Modulo per la presentazione delle osservazioni per i piani/programmi/progetti sottoposti a procedimenti di valutazione ambientale di competenza statale

(ID:11186) Progetto per la realizzazione di un impianto per la produzione di energia mediante lo sfruttamento del vento nel territorio comunale di Cupello, Scerni, Furci, Monteodorisio, Gissi e Atesa, loc. Collechiesi (CH), di potenza nominale pari a 40,5 MW. Proponente: Furci Collechiesi S.r.l. - Osservazioni -

Il sottoscritto Rag. Nicola ZERRA in qualità di Sindaco del Comune di San Buono (CH) per conto dell'amministrazione delegato a presentare formale osservazione ed esprimere parere **CONTRARIO** alla realizzazione del progetto presentato da Furci Collechiesi S.r.l. per le motivazioni esplicitate in giunta e di seguito riportate:

Figura 1. Comuni abruzzesi (codici ISTAT) e presenza della Ghiandaia marina (2011-2013).

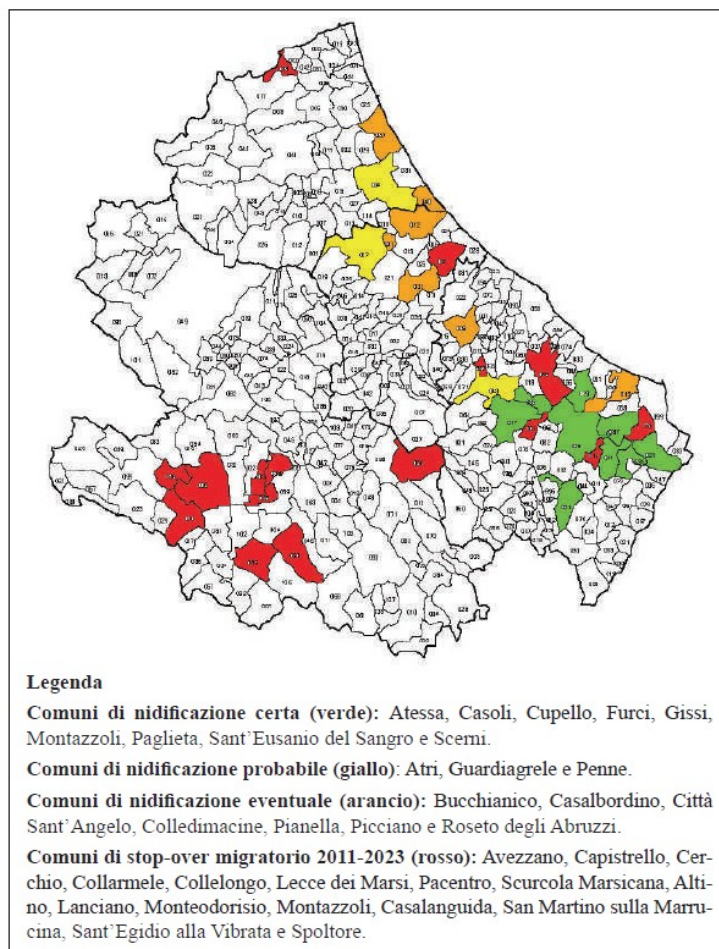
Nell'elaborato riferito allo studio faunistico si evidenzia che la presenza di alcune specie, quali: volpi, istrice, ricci, tasso, sia sottostimata così come l'importanza che gli stessi ricoprono nell'ecosistema territoriale. L'interferenza dell'impianto eolico con gli spostamenti del Nibbio Reale, si vedano i risultati dei censimenti presenti in letteratura. Inoltre, non viene menzionata la presenza rilevante e la nidificazione della Ghiandaia marina per la quale sono previste misure speciali di conservazione per quanto riguarda l'habitat come da Direttiva uccelli 2009/147/CE. A tal proposito si veda videodocumentario "La finestra nel cielo", estate 2022 tenutosi nel territorio di Furci a cura della regia di Ferdinando Di Fabrizio e lo studio riportato su: *Alula- Rivista di ornitologia* Vol. 30 (1-2) -2023";

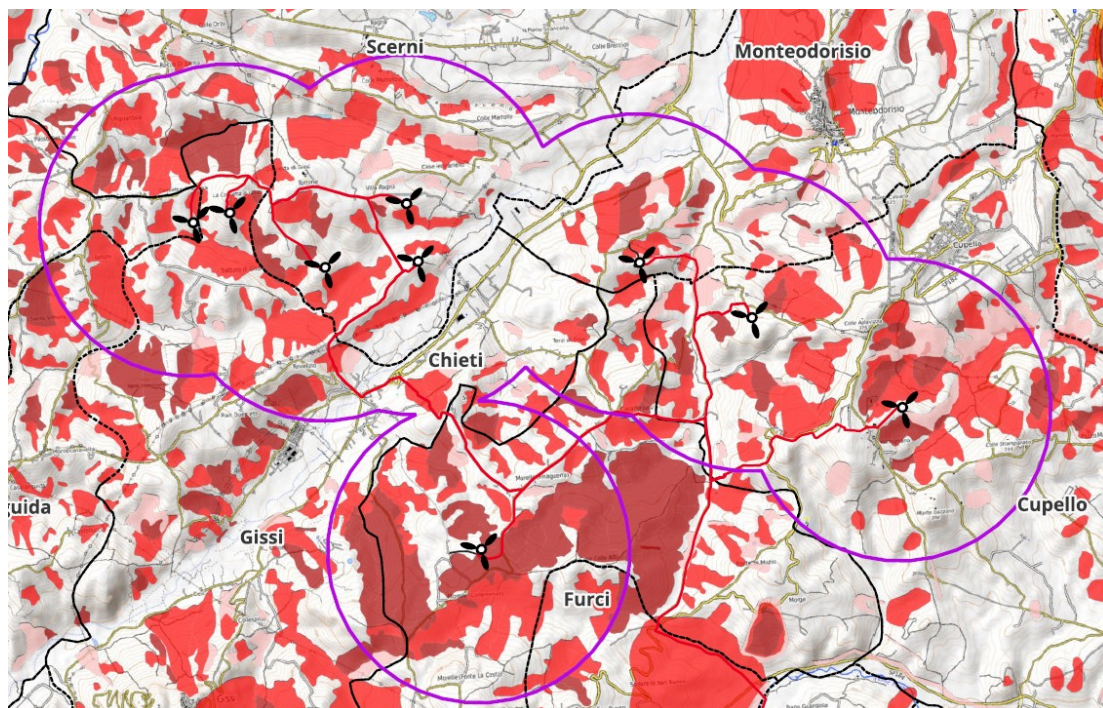
Come si evince dalle cartografie allegate gli aerogeneratori sono in prossimità dei tratturi Centurelle-Montesecco e Cupello-Lanciano. In particolare:

- l'aerogeneratore Cup2 si trova a distanza di circa 300 mt dal tratturo Lanciano-Cupello;
- gli aerogeneratori Ate1, Sce3, Fur1 e Gis1 sono a distanza minore di 1 km dal tratturo Montesecco-Centurelle;
- l'aerogeneratore Sce1 si trova a distanza minore di 2 km mentre Sce2 a distanza minore di 3 km dal tratturo Montesecco-Centurelle;
- l'aerogeneratore Mod1 a distanza minore di 2 km e Cup1 a distanza minore di 2 km dal tratturo Lanciano-Cupello;

Inoltre, come già indicato a pag. 16 della relazione geologica, il cavidotto incrocia più volte il tratturo Centurelle-Montesecco e una volta il tratturo Lanciano-Cupello.

Quanto riportato sopra è in contrasto con il D.L. 13/2023, convertito in Legge 41/2023 e in particolare l'articolo 47, che individua una fascia di rispetto per i beni culturali sottoposti a tutela diretta (art. 10 D.Lgs 42/2004 e ss.mm.ii.) di 3 km dal perimetro degli impianti eolici e 500 m per gli impianti fotovoltaici.

Estratto PAI.

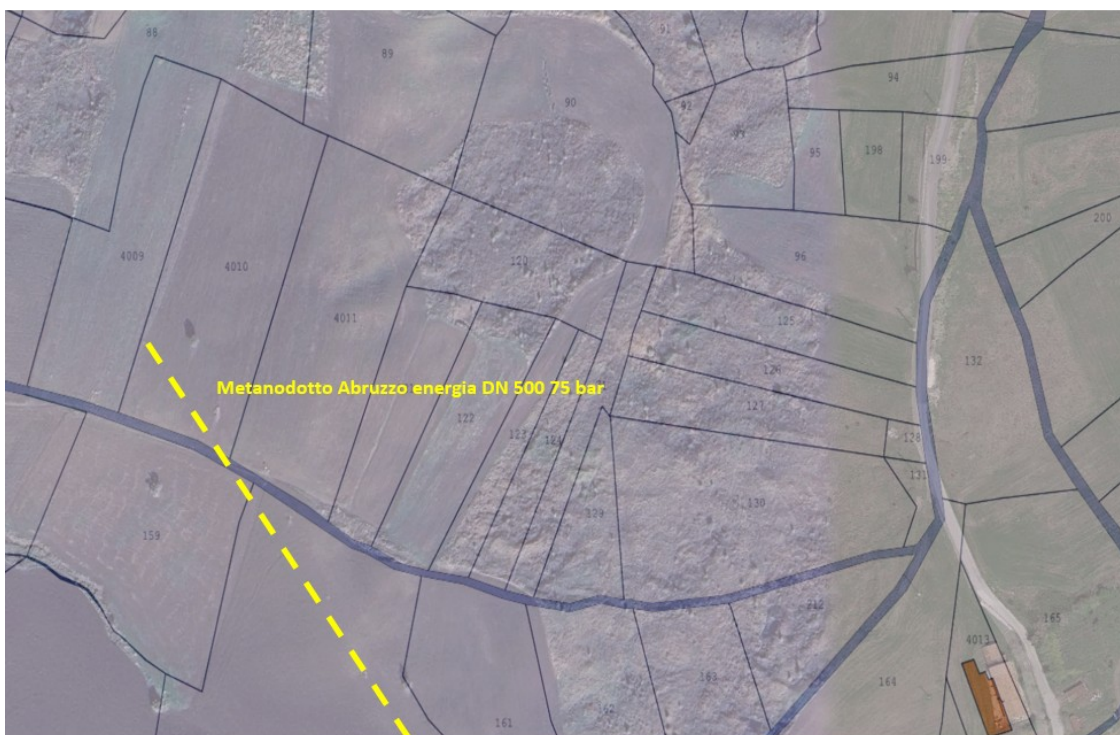
Il progetto presenta enormi criticità dal punto di vista geologico-geotecnico. Le aree dove sono ubicati gli aerogeneratori sono in prossimità di zone a rischio frana così come si evince dalla cartografia PAI allegata, in particolar modo Furci come riportato nell'elaborato S_7 Analisi vincolistica alla pag. 3.

Anzi, anche parte delle viabilità di accesso agli aerogeneratori e dei relativi cavidotti attraversano zone chiaramente instabili, definite tali spesso anche nel PAI, e per i quali non vengono indicate nessuna specifica soluzione tecnica o idonei particolari costruttivi, si parla solo di generiche ipotesi realizzative.

Inoltre, negli elaborati risulta evidente che sono state considerate solo le perimetrazioni riportate nel P.A.I. che circoscrivono solo alcuni tratti mentre, altri studi come il Progetto I.F.F.I. (Inventario dei Fenomeni Franosi in Italia dell'ISPRA), nella zona indicano la presenza di diversi fenomeni di dissesto idrogeologico anche di genesi complessa come nell'area dell'aerogeneratore di Furci.

Figura 3. Sovrapposizione dei due impianti in evidenza

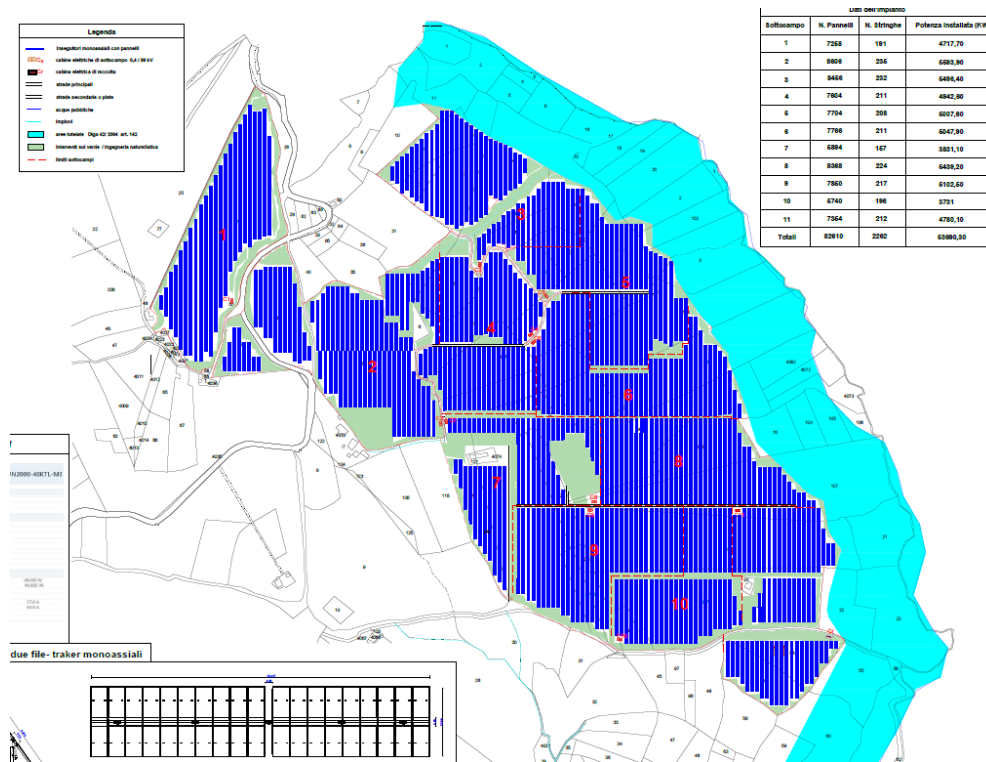
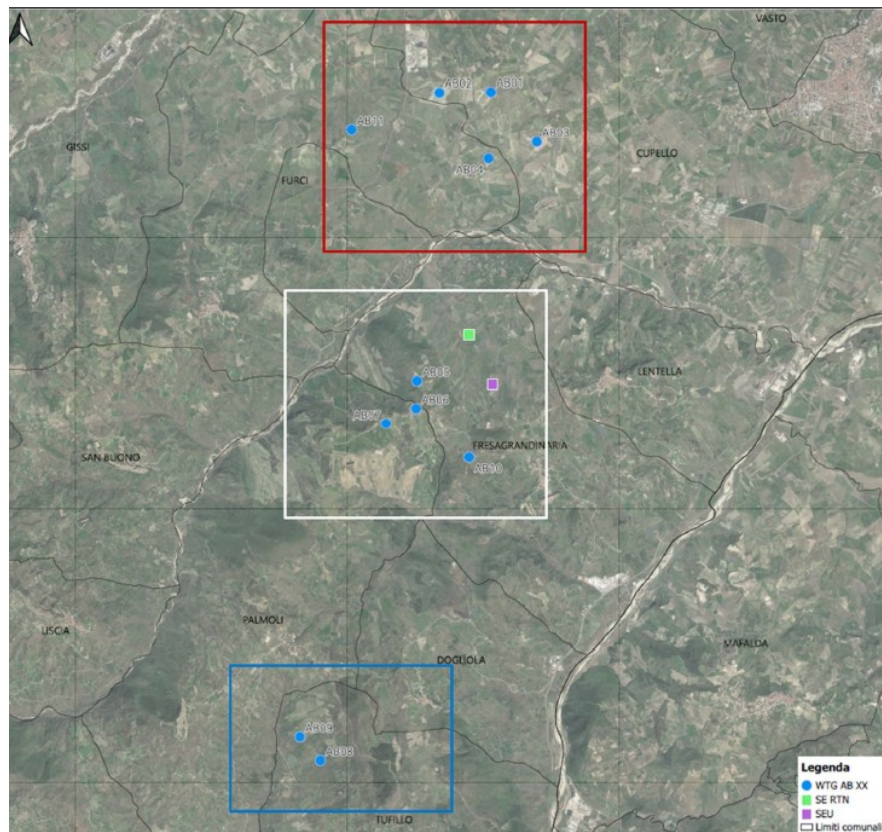
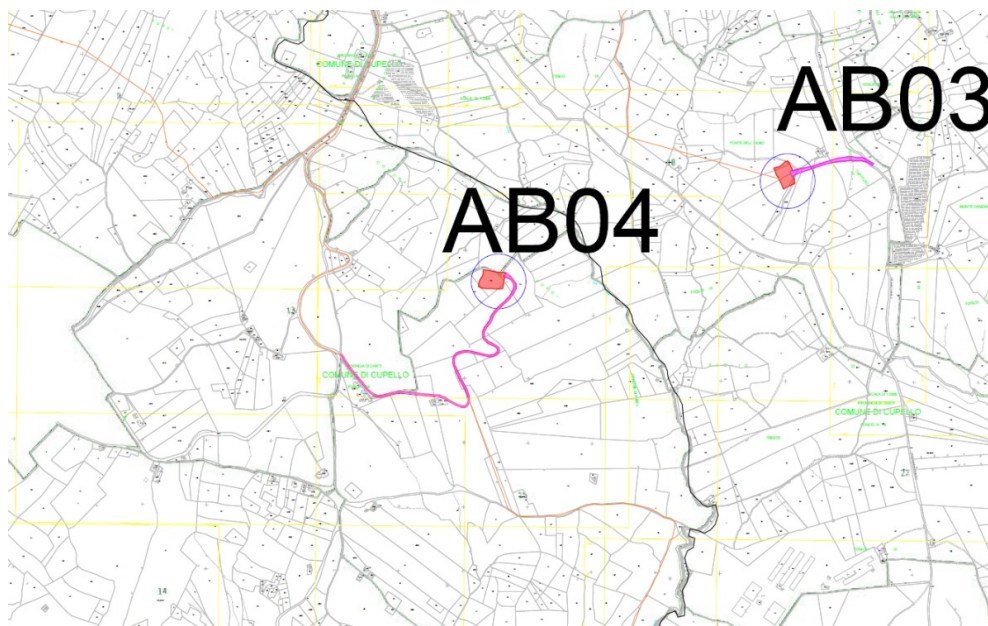
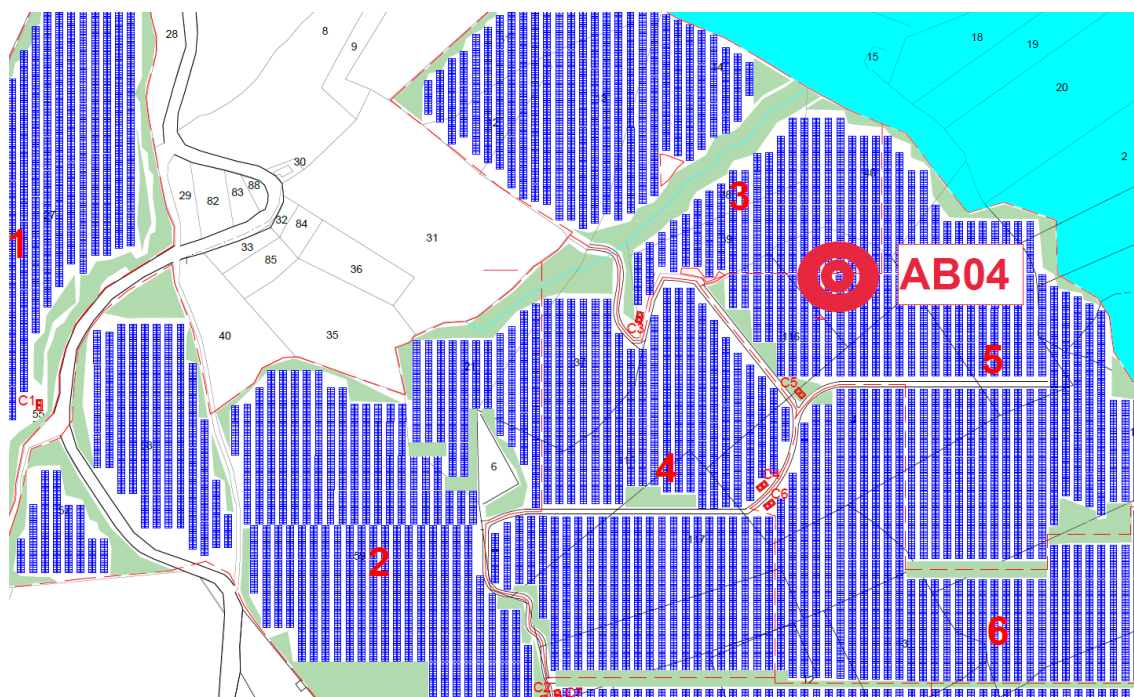
- a) **Sovrapposizione interventi tra la proposta in oggetto (ID:9706) Realizzazione e gestione di un impianto fotovoltaico della potenza nominale di 53.69MW con relative opere di connessione alla rete elettrica nazionale nel comune di Furci proposta da ARAN 1 S.r.l. e la proposta di Prime S.r.l. denominato "Parco Eolico Abruzzo" (ID:10644)**

Con le immagini seguenti si vuole evidenziare che il progetto di impianto fotovoltaico (ID:9706) proposto da ARAN 1 S.r.l. va anche a sovrapporsi al progetto "Parco Eolico Abruzzo" (ID:10644) presentato da Sviluppo Prime Srl al MITE.

Figura 5. Ubicazione impianto fotovoltaico ID: 8339

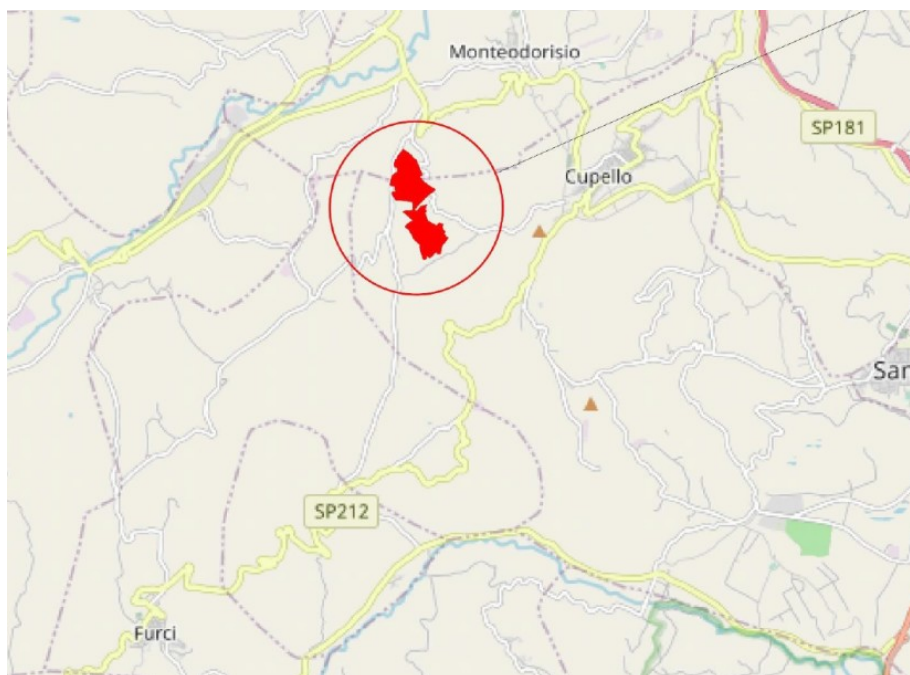
c) Progetto di un impianto agro-fotovoltaico a terra della potenza pari a 24 MW e delle relative opere di connessione alla RTN, da realizzarsi nel territorio dei Comuni di Cupello (CH) e Monteodorisio (CH). (ID:8339)

La seguente immagine mostra la posizione dell'impianto indicato sul territorio del comune di Cupello e Monteodorisio ma nelle immediate vicinanze del territorio comunale di Furci e dell'impianto fotovoltaico oggetto di queste osservazioni.
